**Referitor la cererea de aviz de amplasament, înregistrată cu nr. 60101836357 / 29.11.2018, pentru obiectivul AMPLASARE PANOU PUBLICITAR IN SISTEM PROVIZORIU SI DEMONTABIL de la adresa judet CLUJ, oras CLUJ-NAPOCA, str. ALEEA SLANIC, nr. FN.**

**AVIZ DE AMPLASAMENT FAVORABIL Nr. 60101836357 / 28.12.2018**

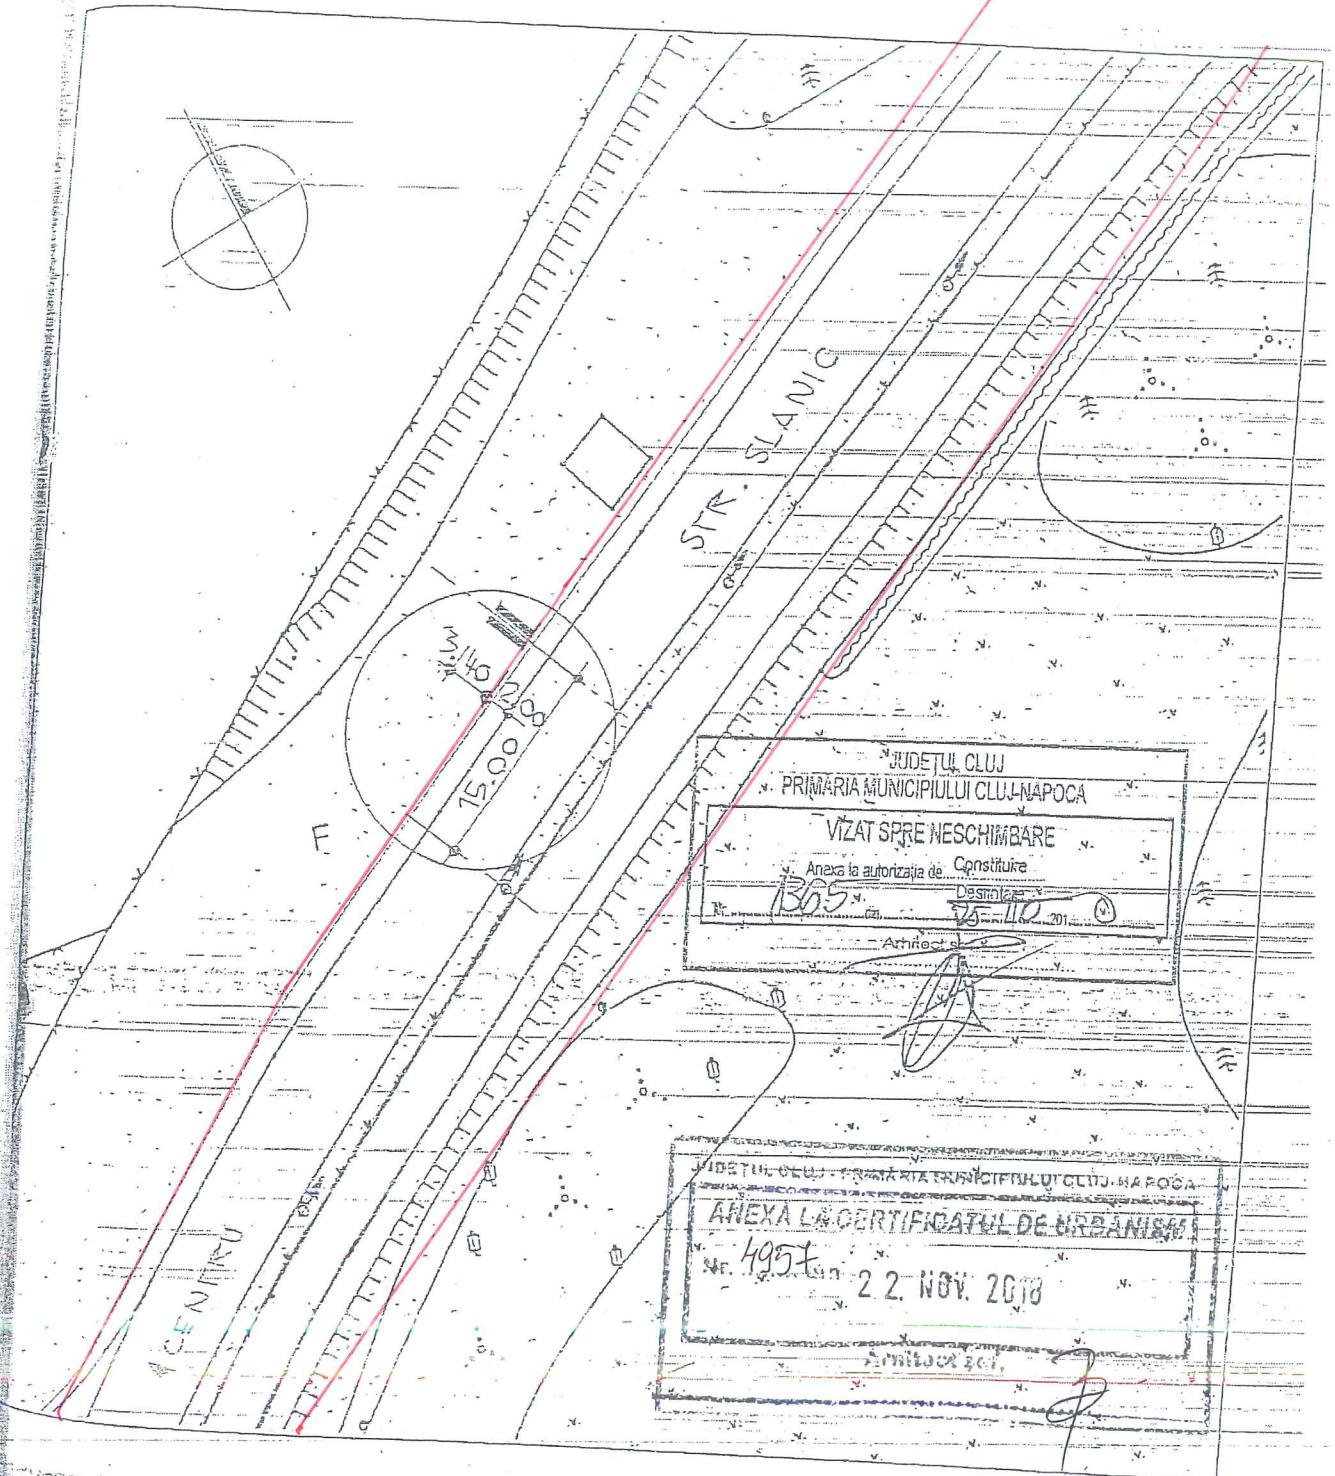
**Va attentionam de existenta traseelor L.E.S. conform planului de situatie anexat.**

**Intre fundatia panoului propus si cea mai apropiata L.E.S. se va respecta distanta minima de 0.6 m in plan orizontal (se vor efectua sondaje manuale de identificare in acest sens); in caz contrar se impune devierea LES cu o firma atestata A.N.R.E., pe cheltuiala solicitantului, pe baza de proiect avizat de S.D.E.E. Cluj, in vederea respectarii distantei sus amintite. Va fi asigurat accesul fara conditii la L.E.S. in caz de defectiuni, interventii, etc.. Inainte de inceperea lucrarilor se va solicita predarea-primirea amplasamentului (fax 0264205874).**
